改善箇所説明図

基準不適合箇所
(EGRバルブ)

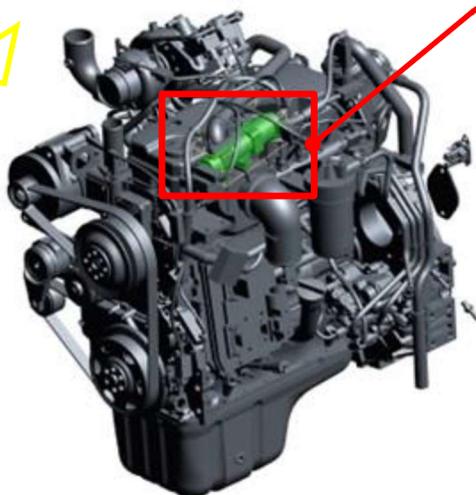
ロード・ローラのエンジン排気ガス再循環装置において、再循環させる排気ガス流量を調整するバルブ (EGR バルブ) の組付け手順が不適切なため、EGR バルブに亀裂が発生して排気漏れに繋がり、排出ガスが基準値を満たさなくなるおそれがある。

全車両、正しい組付け手順で新品の EGR バルブに交換を実施する。

EGR バルブ取付ボルトに白ペンでマーキングを行う。
